Byggherre felles		
Særmøte Q Forskning og undervisning, UiO - NSA		
Dato/tid: 14.06.2023	Lokasjon: Forskningsparken	
Ansvarlig Ralf Kristensen		Neste møte i serien
Beskrivelse Særmøte, pulje 1 medvirkning funksjonsprosjektet		
Agenda		
001 <input type="checkbox"/>	Agenda 1. Velkommen – presentasjon av deltakere i møtet v/fagkoordinator 2. Status for funksjonsområdet v/fasilitator 3. Tilbakemeldinger fra medvirkningsgruppen til romskisser og spørsmål som er oversendt <ul style="list-style-type: none"> • Gjennomgang av gruppens kvalitetssikring av romfunksjonsprogram og utstyrsliste (for unike rom og rom med avvik) 4. Oppsummering (punkter til arbeidslogg – åpne og lukkede saker) 5. Eventuelt Særmøte Q Forskning og undervisning forskningslaboratoriet, UiO - NSA	
002 <input type="checkbox"/>	Deltagere Se vedlagte liste for deltagere i møtet. Deltagere særmøte ULNA.pdf	
003 <input type="checkbox"/>	Generelle kommentarer Det var ønskelig med en annen plassering av prøvetakningsrommet, nærmere heiskjernen. Dette er ikke mulig grunnet en mesanin i etasjen over. Vurderes om det skal opprettes eget rom for venteplasser (brann). ARK vurderer. Medvirkningsgruppen ønsker at kontor på 18 kvm (1

Planutsnitt 15.03.001 Laboratorium, flowcytometri

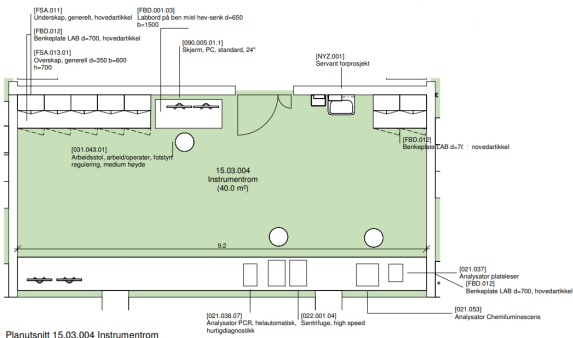
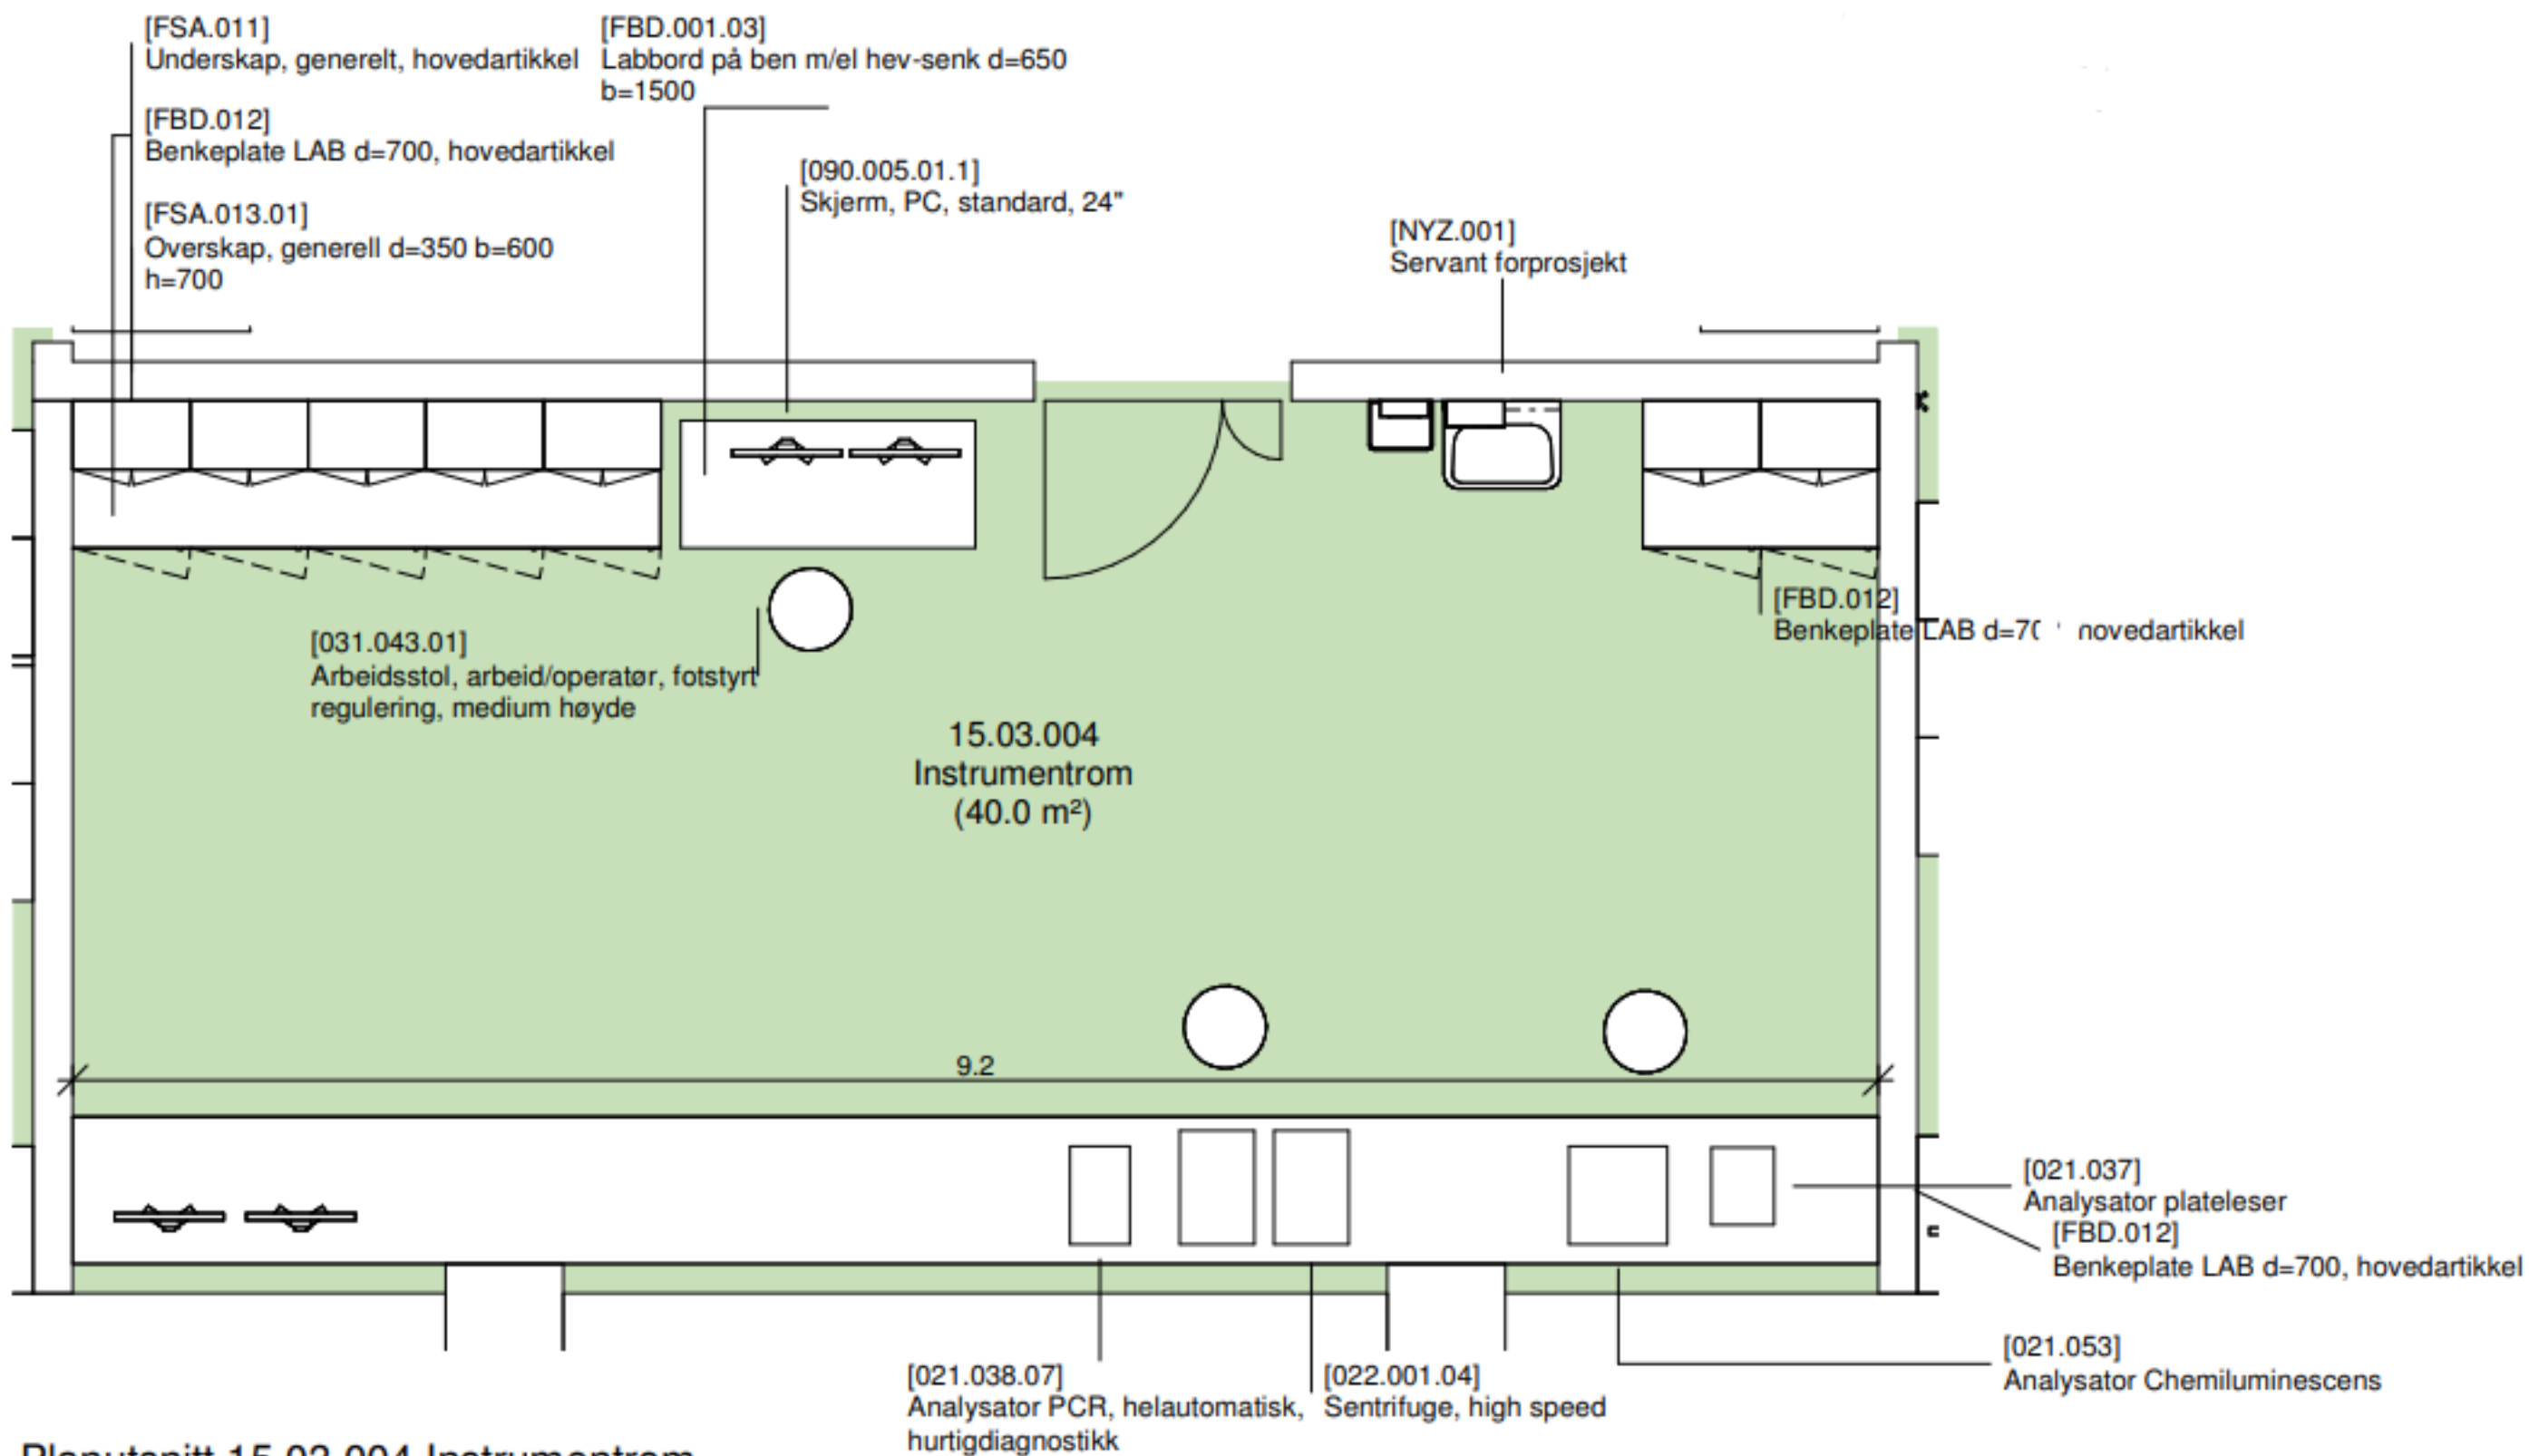
<p>004</p> <p><input type="checkbox"/></p>	<p>15.03.001 Laboratorium, flowcytometri</p> <p>Prosjektert til 22 kvm, mindre en programmert (30 kvm). Har fått plass til ønsket utstyr. Hvert flow-instrument har behov for egne skjermer og PC. Ca. 80 cm arbeidsplass på hver side. Datauttak og strøm. UiO og OUS PCer og nett. Flow på benk med overskap flyttes mot venstre. Ønsker så mye arbeidsplass som mulig. Hev/senk arbeidsbord. En ekstra rund arbeidsstol med hjul. Type 2 vann i dette rommet. Vannrenseanlegg ved kum.</p>

5. Er det behov for ekstra stor dør? Dør tegnet er 10M (lysåpning ca 86 cm)?

6. Programmert areal er 30 m2. Pga rekkefølgeønsker på rommene tilknyttet forskningslab er flowcytometri tegnet 21 m2. ivaretas funksjonaliteten med dette arealet eller krever utstyr/type arbeid at rommet er større?

7. Beskrevet behov for lab benk lav frittstående. Menes det lab. øyer (som tegnet i analyserom) og ikke benk langs vegg (slik vist i skisse)?

<p>8. Beskrevet behov for lab benk høy (foreløpig ikke tegnet i skisse), hvor lang burde denne være og hvor i rommet ønskes den plassert? 14.06.2023 14:07:27 Har ikke behov for høy labbenk. (Ralf Kristensen)</p> <p>05.06.2023 13:54:44 9. Er utstyr i rommet tilstrekkelig for å ivareta flyten og funksjonen i rommet? 22.06.2023 09:30:37 Med utgangspunkt i utstyrsinnspillene under møtet anses utstyret å være tilstrekkelig for å ivareta flyt og funksjon. (Kent Roger Bjørklund)</p> <p>05.06.2023 13:54:17 10. Skal det være prepareringsenhet i rommet? 14.06.2023 14:08:57 Skal ikke ha prepareringsenhet i rommet. (Ralf Kristensen)</p> <p>05.06.2023 13:52:31 11. Avklare type rensset vann. 14.06.2023 14:06:32 Milli-Q vann, Type 2. Holder med at det er tilgjengelig 1 plass i enheten. Fortrinnsvis instrumentrommet. (Ralf Kristensen)</p> <p>05.06.2023 13:52:11 12. Behov for kum i benk eller kum på vegg? 14.06.2023 14:00:30 Kun behov for kum i benk. (Ralf Kristensen)</p>	<p>Kent Roger Bjørklund</p> <p>Kent Roger Bjørklund</p> <p>Kent Roger Bjørklund</p> <p>Kent Roger Bjørklund</p> <p>Kent Roger Bjørklund</p>

Ikke behov for dør med ekstra lysåpning. (Ralf Kristensen)

Funksjonaliteten ivaretas med skissert løsning. (Ralf Kristensen)

Ikke festet i vegg. Ikke lab øyer, men plasseres langs vegg. (Ralf Kristensen)

Planutsnitt 15.03.004 Instrumentrom

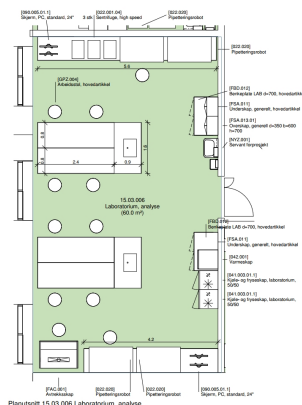
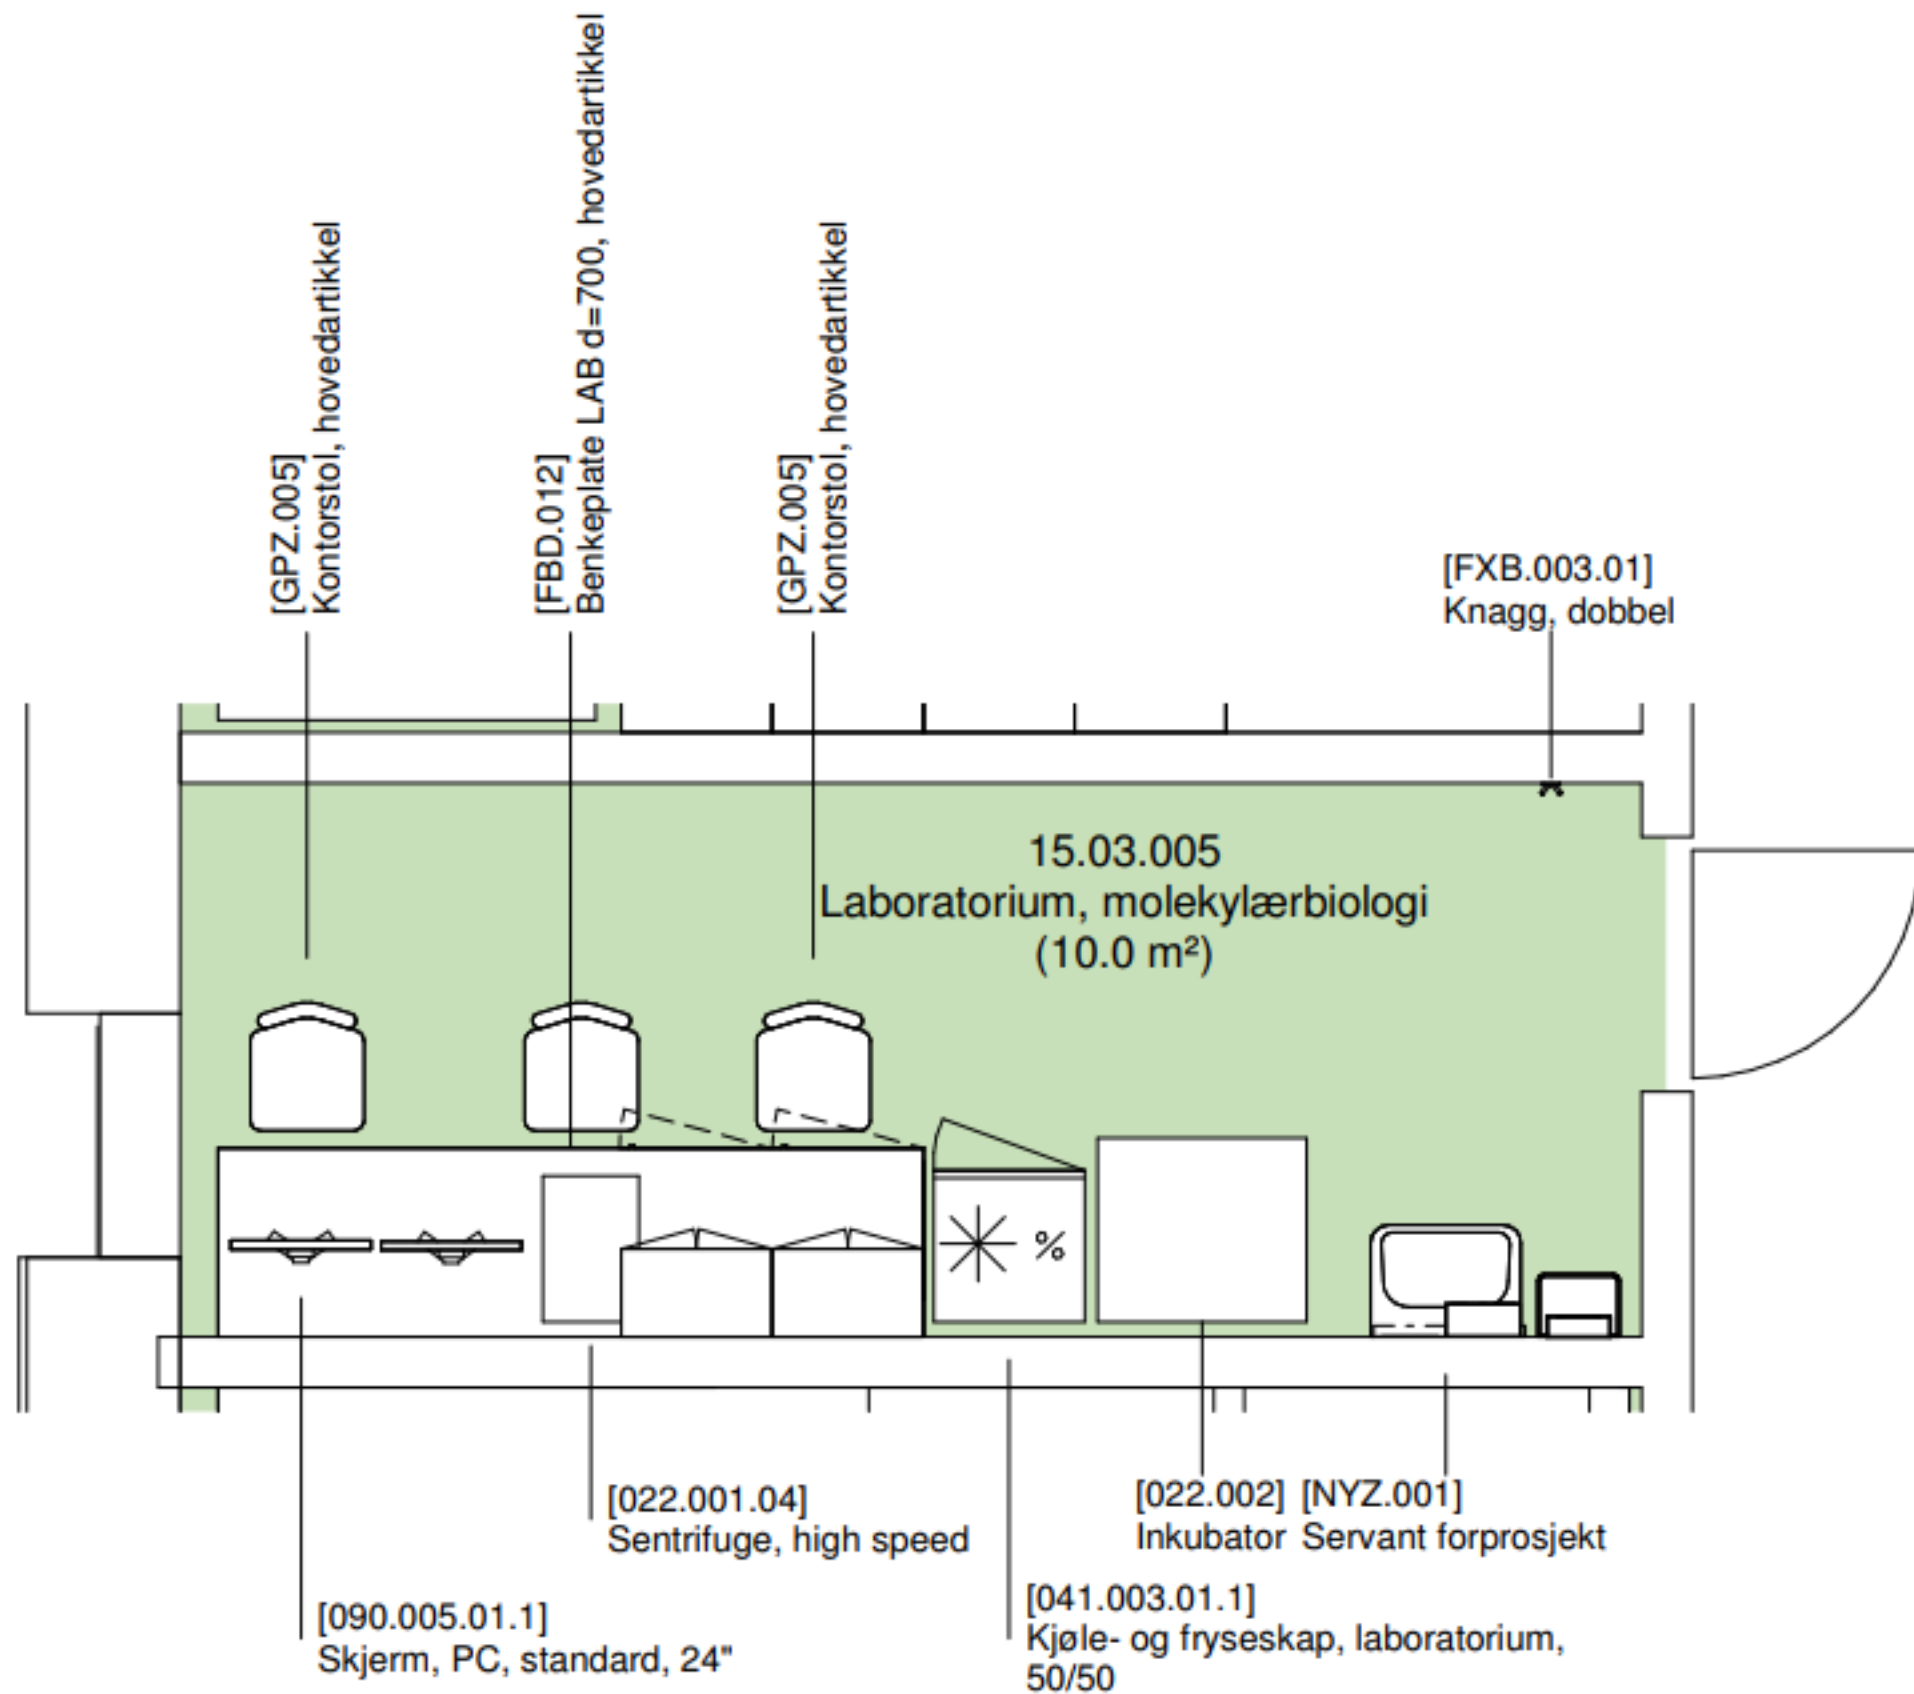
<p>005</p> <p><input type="checkbox"/></p>	<p>15.03.004 Instrumentrom</p> <p>En lang labbenk langs hele veggen. Utstyr plasseres langs benk. Ikke noe utstyr som krever dype benker. Vanlig dør inn til rommet.</p>  <p>14.06.2023 16:27:32 Avklare hvilket kontor som skal ha tilgang til PACS. 30.06.2023 09:04:25 Da kontorfordeling innad i prosjektet ikke er avklart, anses det som risikabelt å kun tildele PACS-mulighet til ett kontor. Hvis dette blir ett lederkontor så vil den reelle tilgangen til PACS for forskerne bortfalle. Det anbefales derfor at det legges opp til PACS-tilgang på følgende rom:</p> <ul style="list-style-type: none"> - 15.03.011 - Arbeidsstasjon, indre sone - 15.03.023 - Arbeidsstasjon, indre sone - 15.03.012 - Kontor, 1 person (Kent Roger Bjørklund) <p>05.06.2023 14:05:57 1. Beskriv hvordan rommet brukes/hvordan arbeidet i rommet foregår 28.06.2023 10:48:35 I dette rommet gjøres det instrumentering/pippettering av små skål/prøverør, ofte i sittende stilling foran et instrument. (Kent</p>	<p>Kent Roger Bjørklund</p> <p>Kent Roger Bjørklund</p>

<p>Roger Bjørklund)</p> <p>05.06.2023 14:05:39 2. Er RFP beskrivelse, avkryssing og utstyrsliste riktig og iht planlagt aktivitet i rommet? 22.06.2023 09:31:46 Ja. RFP beskrivelse, avkryssing og utstyrsliste ble gjennomgått i møtet med de nødvendige innspill. Dette er tilstrekkelig oppsummert øverst under dette punkt. (Kent Roger Bjørklund)</p> <p>05.06.2023 14:05:22 3. Er det behov for 2 hev/senk-arbeidsbord med pc-skjermer eller skal det også stå PC-skjermene på lab.benkene? 14.06.2023 14:20:19 2 arbeidsstasjoner med 2 PCer og 2 skjermer + switch. (Ralf Kristensen)</p> <p>05.06.2023 14:05:02 4. Hva er dimensjonene på lab. utstyret (sentrifuger, analyser mm) ? 23.06.2023 11:10:08 Ta utgangspunkt i eksisterende utstyr, med deres dimensjoner. Vi vet for lite per i dag om endringene som vil komme. (Kent Roger Bjørklund)</p> <p>05.06.2023 14:04:40 5. Skal lab. utstyret stå i en spesifikk rekkefølge eller på en spesifikk plass i rommet? 14.06.2023 16:28:36 Mindre utstyr som står på benk. Ivaretas av lang arbeidsbenk langs vegg. (Ralf Kristensen)</p> <p>05.06.2023 14:04:22 6. Hvor kan overskap/underskap plasseres? 30.06.2023 09:21:53 Ønsker faste under og overskap ved arbeidsbenk (70 cm høyde) på vegg mot dør. Noen mobile underskap på motsatt side av rommet. Overskap langs det meste av lengde, men et lite område uten for å ivareta fleksibilitet for større instrumenter. (Ralf Kristensen)</p> <p>05.06.2023 14:03:59 7. Beskrevet behov for lab benk høy (foreløpig ikke tegnet i skisse), hvor lang burde denne være og hvor i rommet ønskes den plassert? Lik andel høy og lav benk? 14.06.2023 14:25:11 Ønske om 90 cm høyde benk langs hele veggen. (Ralf Kristensen)</p> <p>05.06.2023 14:03:38 8. Beskrevet behov for PC x 1 pr instrument, menes det 1 fast-PC + 1 skjerm? 23.06.2023 11:10:33 1 fast PC + 1 skjerm. (Kent Roger Bjørklund)</p> <p>05.06.2023 14:03:18 9. Er utstyr i rommet tilstrekkelig for å ivareta flyten og funksjonen i rommet? 22.06.2023 09:32:25 Med utgangspunkt i utstyrsinnspillene under møtet anses utstyret å være tilstrekkelig for å ivareta flyt og funksjon. (Kent Roger Bjørklund)</p> <p>05.06.2023 14:02:55 10. Er behov for gass til analyser?</p>	<p>Kent Roger Bjørklund</p> <p>Kent Roger Bjørklund</p> <p>Kent Roger Bjørklund</p> <p>Kent Roger Bjørklund</p> <p>Kent Roger Bjørklund</p> <p>Kent Roger Bjørklund</p> <p>Kent Roger Bjørklund</p> <p>Kent Roger Bjørklund</p> <p>Kent Roger Bjørklund</p>
